主端子カバー形状変更のお知らせ

発行 日付	2017 年 3 月	件 名	主端子カバー形状変更のお知らせ	三菱電機株式会社 名古屋製作所 可児工場 〒509-0249 岐阜県可児市姫ヶ丘 3-5 TEL (0574)61-1952
----------	---------------	--------	-----------------	--

(2) 取付け方法

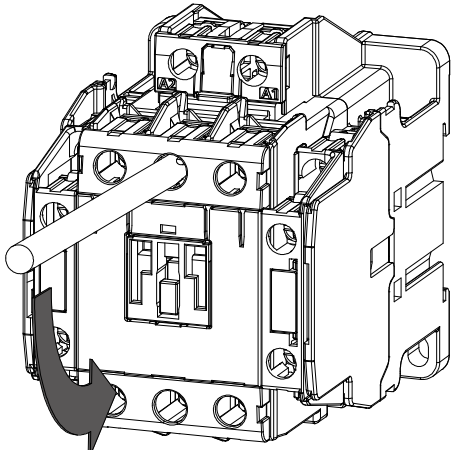
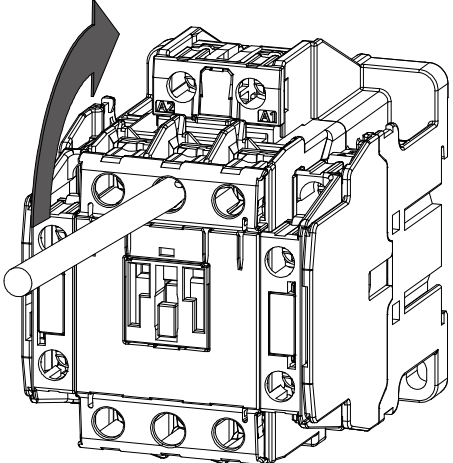
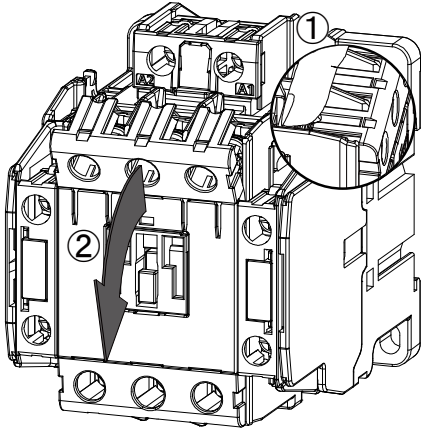
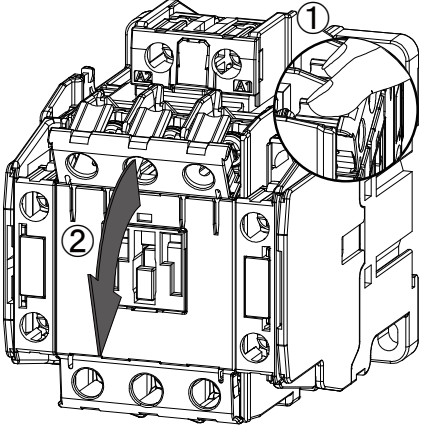
変更前	変更後

※変更前と同様, 上下方向からの挿入も可能

注. 代表機種として S-T21/T25 を示しますが, 他の対象機種も同様です。
